ADDENDA / ADDENDUM N° 4

**« Réaménagement des clôtures déterminant les zones
d'opérations»**

“Reorganization of fences separating the operation zones”

**ÉTABLISSEMENT CENTRE FÉDÉRAL DE FORMATION/
FEDERAL TRAINING CENTER INSTITUTION**

TABLEAU DES BARRIÈRES GATE TABLE

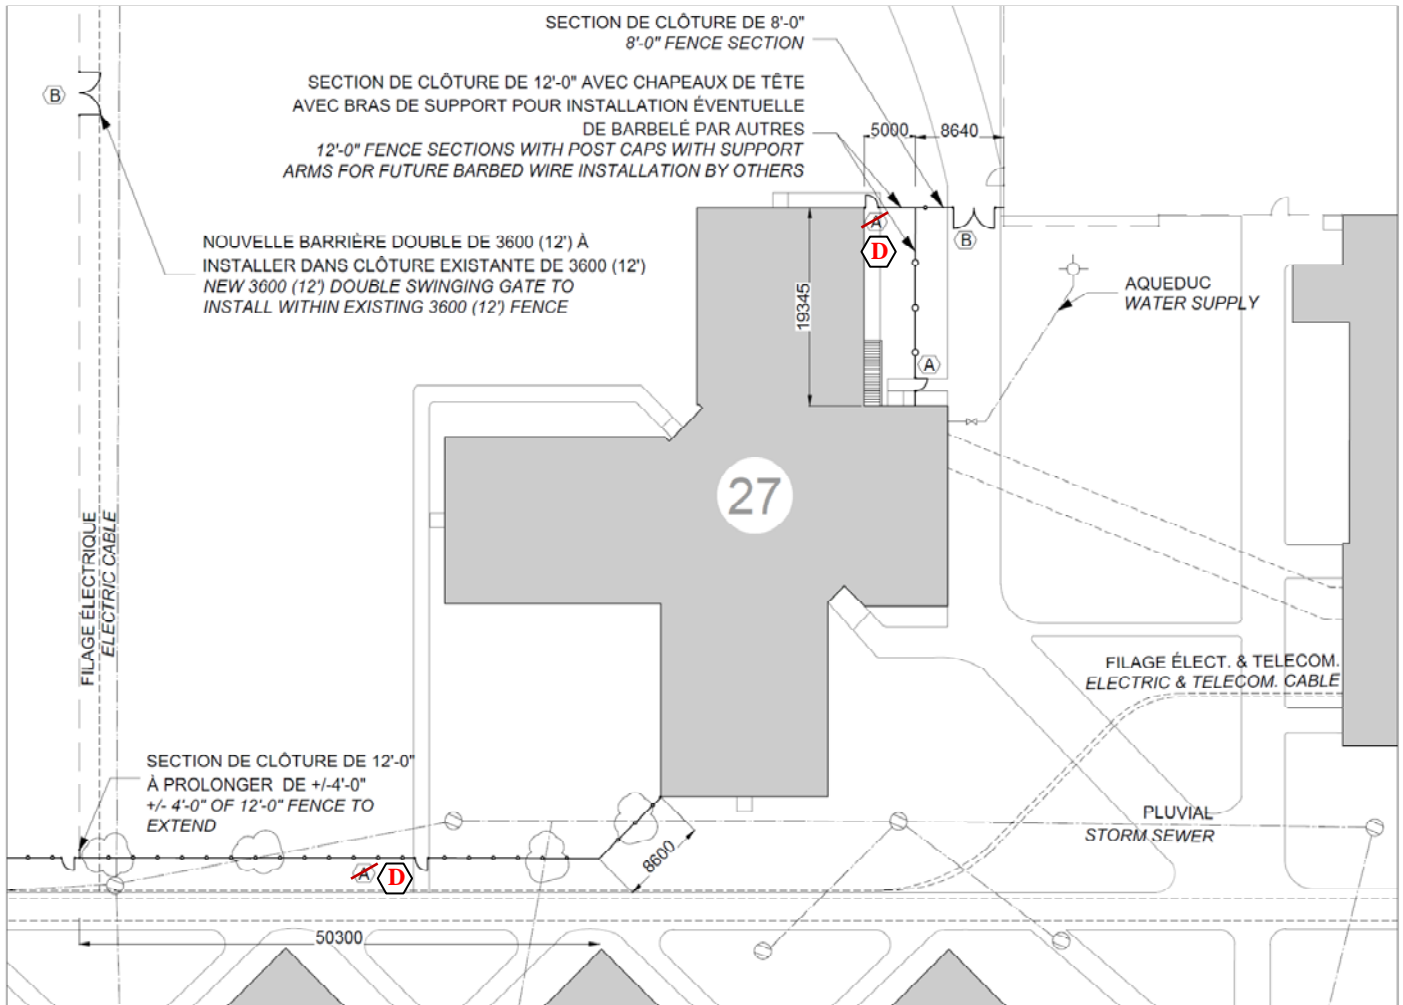
Vous trouverez plus bas une modification au « Plan version 2 2015-08-12 »

L'utilisation du mécanisme à chaîne de traction est acceptée pour les barrières motorisées.

Below is an amendment to the "Plan Version 2 2015-08-12 "

Drivetrain mechanism is accepted for motorized gates.
